Rapport d'analyse environnementale

Restauration des sédiments à l'île aux Chats

Dossier 3211-02-146

Avril 2002

FIGURE 3 : SECTEURS A, B ET C DU PROJET DE RESTAURATION DES SÉDIMENTS DE L'ÎLE AUX CHATS (TIRÉE DE L'ÉTUDE D'IMPACT)

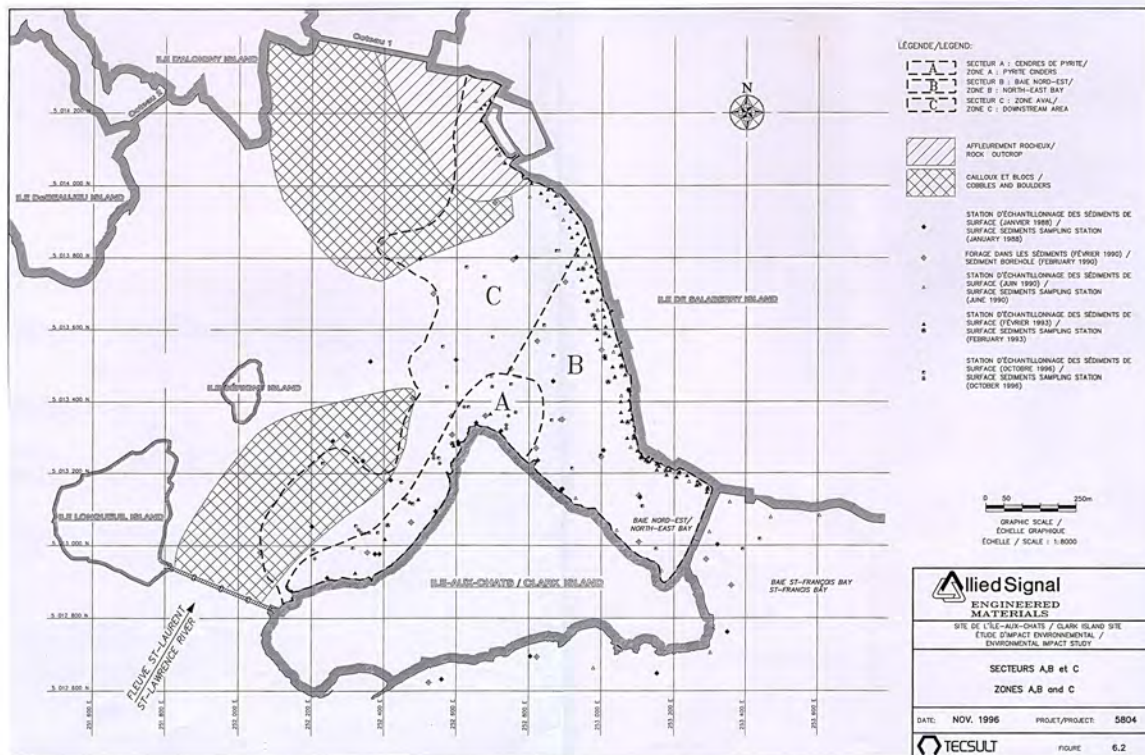
Bien que le protocole d'échantillonnage et de laboratoire ait été considéré comme répondant aux exigences méthodologiques de l'analyse triad, l'interprétation des données a été abondamment questionnée par les experts du Ministère qui étaient en désaccord avec le traitement statistique appliqué aux résultats des tests de toxicité et la pondération inégale entre les trois composantes de l'analyse. Selon le Ministère, l'exercice devait être refait en accordant un poids égal à chacune des composantes de l'analyse triad. L'absence de considération de l'aluminium, du fer et du sélénium dans la chimie des sédiments a également suscité des interrogations et il a été demandé de reprendre le traitement des données avec ces métaux. Suite aux questions qui lui ont été adressées sur ces sujets, l'initiateur a répondu de la manière suivante :

Ces conclusions amènent l'initiateur de projet à circonscrire la zone d'intervention au secteur A. Cependant, les avis des experts consultés donnent à penser que la restauration devrait s'étendre à une partie de la zone B représentée par les stations AS-05B, AS-06B et AS-09B. Cette conclusion repose sur trois points qui sont :

- la faible sensibilité de l'analyse triad reliée au manque d'indépendance des indicateurs ;
- le recours au niveau 3 (seuil d'effets néfastes) des critères intérimaires pour les sédiments comme niveau devant être dépassé pour représenter un danger pour la santé de l'écosystème, alors que le ministère de l'Environnement considère ce seuil plutôt comme une indication que les dommages à l'environnement sont majeurs et qu'il faut envisager la possibilité de restaurer les milieux contaminés ;

- le traitement statistique des résultats qui conduit à exclure des stations nettement dégradées au niveau des sédiments en raison d'une importante variabilité obtenue pour certains indicateurs aux stations de comparaison.

Afin de trouver une réponse aux préoccupations exprimées par plusieurs intervenants, l'initiateur de projet s'engage à compléter le recouvrement de la zone A avec l'ajout d'une superficie d'environ 15 000 m² dans la baie nord-est qui correspond aux stations AS-09B, AS-05B et AS-06B. Dans ces secteurs, il y aurait également recouvrement des sédiments qui, bien qu'étant fortement contaminés, font partie d'un écosystème globalement en meilleure santé que la zone A. Bien que l'emplacement précis du recouvrement reste à déterminer, il est connu que le fond de la baie nord-est et la proximité est de la zone A à l'entrée de la baie nord-est sont deux endroits où les teneurs en métaux lourds et tout particulièrement l'arsenic, le cuivre, le mercure, le plomb et le zinc. On peut donc envisager que les zones recouvertes se situent aux environs de ces stations. A priori, l'isolement de ces sédiments par du matériel propre est un concept intéressant comme peut l'être le recouvrement de la zone A. Il est certain qu'il y aura,

FIGURE 6 : VUE EN PLAN DU PROJET DE RESTAURATION DES SÉDIMENTS DE L'ÎLE AUX CHATS (TIRÉE DE L'ÉTUDE D'IMPACT)

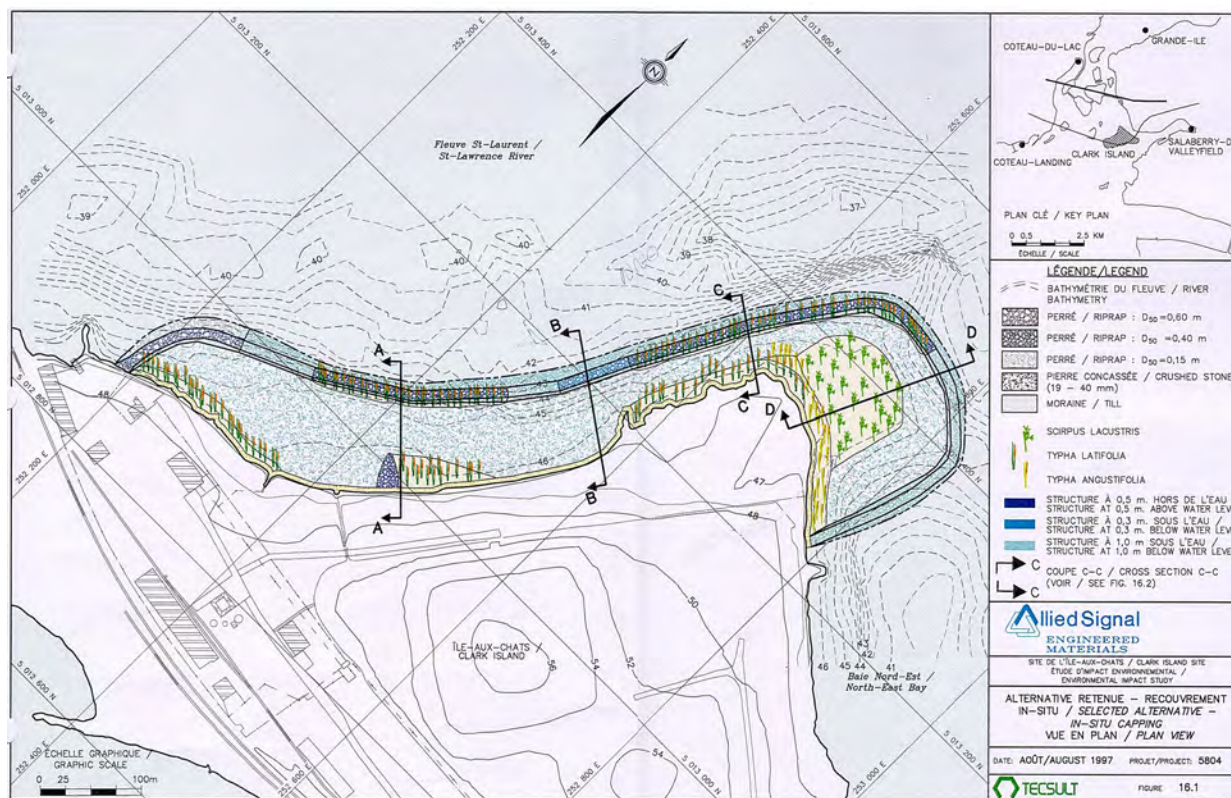
Le choix de la solution de restauration a soulevé beaucoup de questions tout au long de l'analyse du projet. Il a, entre autres, été demandé à l'initiateur de projet de présenter des exemples de recouvrement in situ qui auraient les mêmes caractéristiques et pour lesquels un programme de suivi environnemental aurait été mené pour en connaître l'efficacité, notamment au niveau du maintien de la structure et de la migration des métaux à travers le matériel de recouvrement. L'estimé des coûts de chacune des solutions a également suscité beaucoup de commentaires de la part du Ministère, ce qui a conduit à une réévaluation majeure des coûts de la solution consistant

Il a été démontré dans les sections précédentes que le choix d'une méthode de restauration est difficile compte tenu des incertitudes technologiques qui persistent et de l'absence de cas comparable au Québec. Toutefois, après analyse, nous convenons que le dragage et le confinement sur l'île représentent la solution ayant le plus d'avantages au plan de la durabilité et de la facilité de suivi post-travaux. Elle permet également au milieu naturel de se rétablir après enlèvement des cendres de pyrites et des sédiments contaminés et finalement présente un impact visuel moins important puisqu'il ne nécessite pas de structures dans le milieu aquatique et que

On peut donc conclure que les deux méthodes présentent des avantages et des inconvénients aux plans environnementaux et sociaux et que le choix d'une méthode plutôt qu'une autre ne s'impose pas d'emblée. Toutefois, après comparaison des deux solutions et compte tenu d'une part, de la nature de la contamination, de l'absence de risque à la santé humaine, et, d'autre part, des engagements pris par l'initiateur de projet pour assurer et vérifier l'efficacité à long terme du recouvrement, il apparaît que ce dernier est une solution adaptée à la nature et à l'importance de la contamination du milieu par les cendres de pyrite.
